**Au Collège Communal
De et à
1457 Walhain**

**Objet : Rue Val d'Al Vaux et Champ de Genister
Avis technique – Dispositifs surélevés**

Figure 1

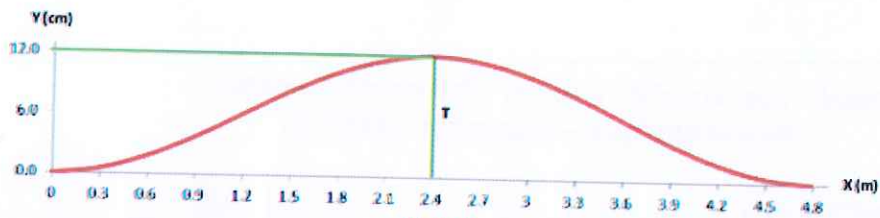
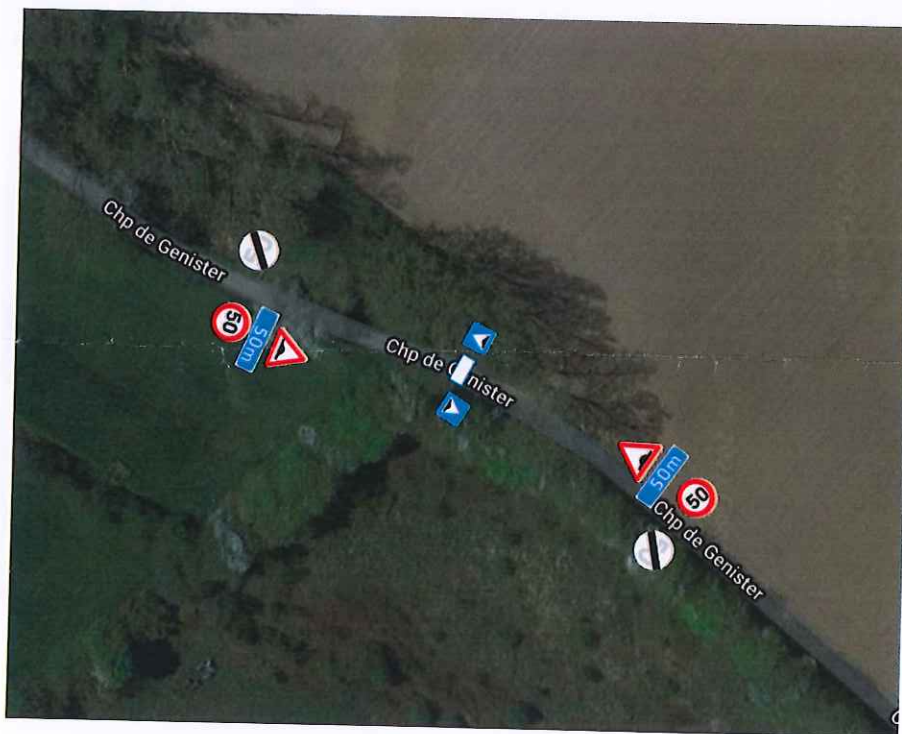
L'établissement d'un dispositif surélevé de type « ralentisseur de trafic » à hauteur du n°104, porté à la connaissance des conducteurs par le placement de signaux A14, F87 et des marques au sol appropriées en conformité avec le schéma d'implantation, ci-joint, à nous transmettre lors de la procédure d'approbation :

X (m)	0.0	0.3	0.6	0.9	1.2	1.5	1.8	2.1	2.4	2.7	3.0	3.3	3.6	3.9	4.2	4.5	4.8
Y (cm)	0.0	0.5	1.8	3.7	6.0	8.3	10.2	11.5	12.0	11.5	10.2	8.3	6.0	3.7	1.8	0.5	0.0

Figure 1

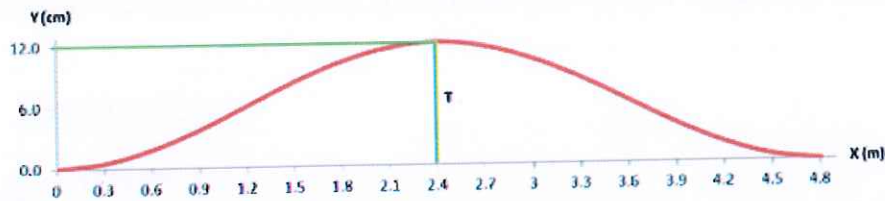
- La limitation de la vitesse maximale autorisée à 50 km/h via le placement de signaux C43 (50 km/h), C45 (50 km/h) et C43 (50km/h) avec panneau additionnel de distance « 100m » (préavis) à l'endroit et borné comme au croquis ci-joint qu'il conviendra de joindre au règlement complémentaire lors de la procédure d'approbation ;
- L'établissement d'un dispositif surélevé de type « ralentisseur de trafic » à la connaissance des conducteurs par le placement de signaux A14, F87 et des marques au sol appropriées en conformité avec le schéma d'implantation, ci-joint, à nous transmettre lors de la procédure d'approbation :

X (m)	0.0	0.3	0.6	0.9	1.2	1.5	1.8	2.1	2.4	2.7	3.0	3.3	3.6	3.9	4.2	4.5	4.8
Y (cm)	0.0	0.5	1.8	3.7	6.0	8.3	10.2	11.5	12.0	11.5	10.2	8.3	6.0	3.7	1.8	0.5	0.0

Compte tenu de l'endroit particulier où sera implanté ce dispositif (au milieu des champs) il est souhaitable porter à l'attention des conducteurs le double usage de cet aménagement → apaisement des vitesses et canalisation des coulées de boue via un signal informatif (inscriptions blanches sur fond bleu) à ajouter au A14 ;
